Informe Consolidado de Solicitud de Aclaraciones, Rectificaciones y/o Ampliaciones a la Declaración de Impacto Ambiental del Proyecto "Sistema de Almacenamiento de Energía y Línea de Transmisión BESS Pueblo Hundido"

Nombre del Titular : BESS Pueblo Hundido SpA.
Nombre del Representante Legal : Ignacio Jorge Etchart.
Dirección : Badajoz 100, oficina 502, Santiago.

El presente Informe Consolidado de Solicitud de Aclaraciones, Rectificaciones o Ampliaciones a la Declaración de Impacto Ambiental del proyecto "Sistema de Almacenamiento de Energía y Línea de Transmisión BESS Pueblo Hundido", contiene las observaciones generadas en virtud de la revisión de la DIA.

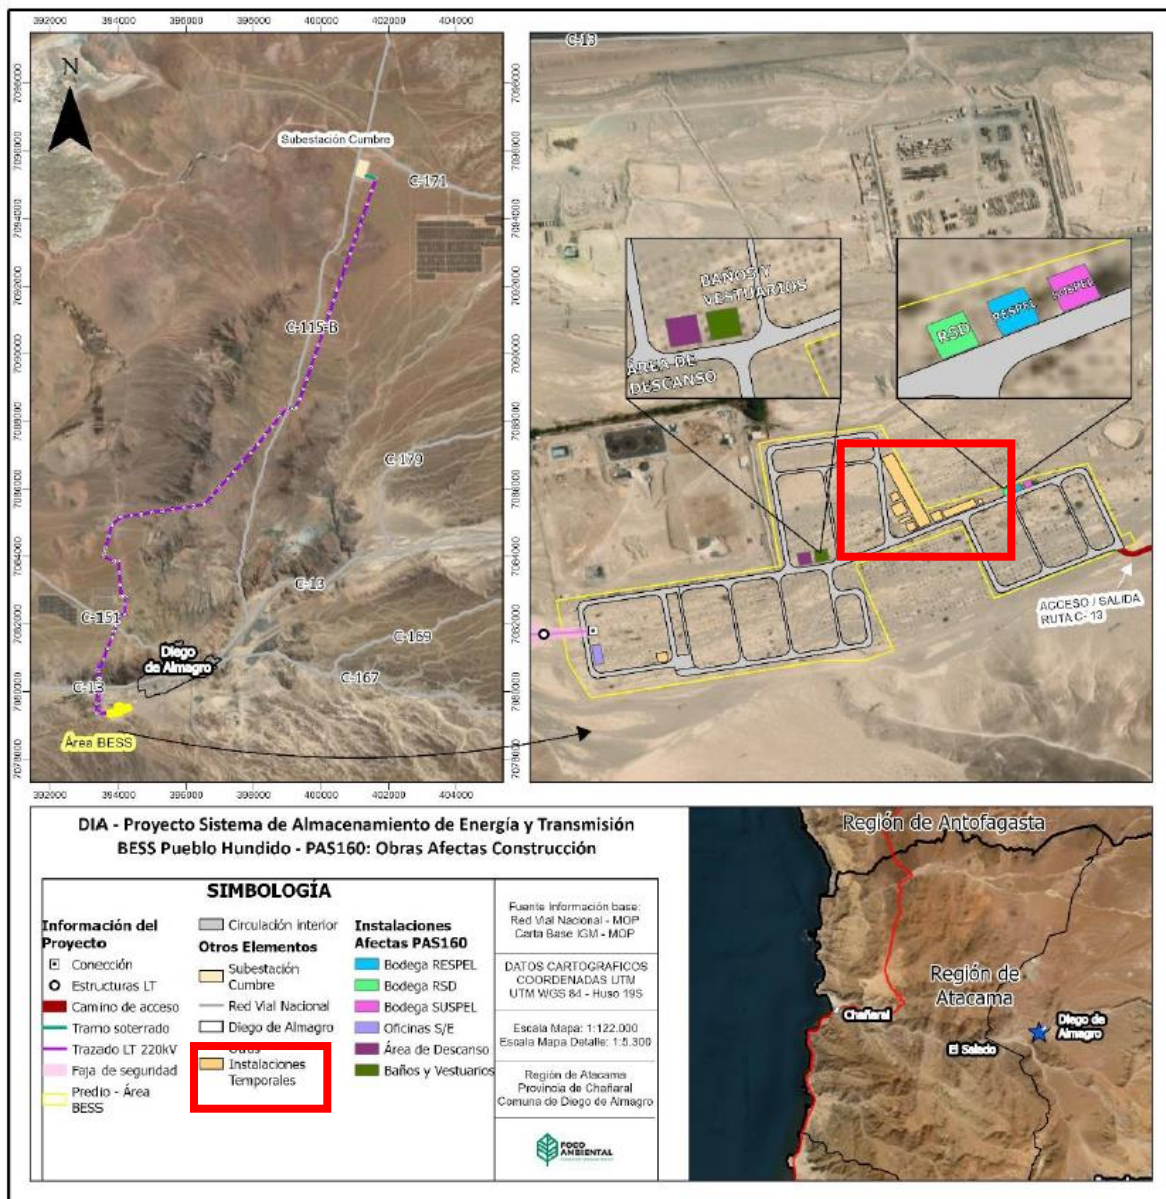
3.16.1 Se solicita al Proponente verificar las obras afectas al PAS 160, en especial la subestación eléctrica, dado lo establecido en el artículo 2.1.29 de la Ordenanza General de Urbanismo y Construcción (OGUC).
